SERVICE-INFO

Promjenjena izvedba klizača Kat. Br. 532 0433 10

Kat. Br.: 532 0433 10

Slika 1: Klizač sa kat. Br. 532 0433 10, dosadašnja izvedba (A) i nova izvedba (B)

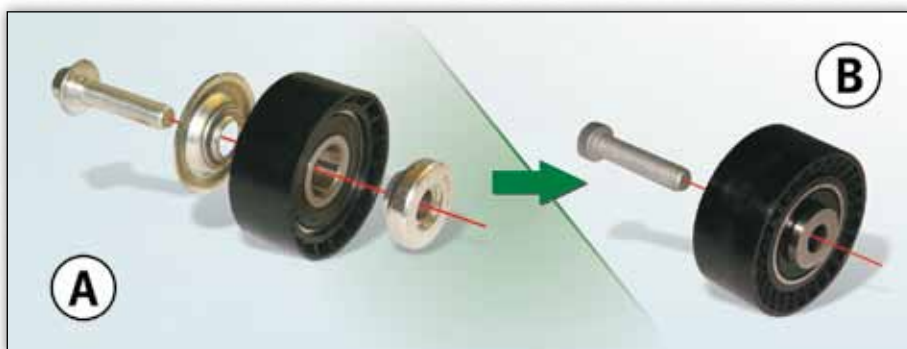
Zbog kontinuiranog tehničkog razvoja i usavršavanja naših proizvoda izvršena je promjena izvedbe klizača - kataloški broj 532 0433 10.

Kod nove izvedbe, podložna pločica i rastojnik (slika 1 A) se više ne isporučuju pojedinačno, kao što je to bilo prethodno moguće, nego su uključene zajedno sa rolicom klizača u servisni komplet (slika 1 B).

U prijelaznoj fazi moguće je očekivati kod isporuke obje verzije odnosno izvedbe. Obje izvedbe udovoljavaju tehničkim zahtjevima pa se mogu bez ograničenja upotrebljavati za navedena vozila.

Klizači kao na slikama A i B (vidi sliku) moraju biti pričvršćene isključivo isporučenim vijkom i to za:

Klizač A: M10 x 45, upotrijebiti vijak sa šestorokutnom glavom, s obrubom

Klizač B: M10 x 45, upotrijebiti vijak Torx.
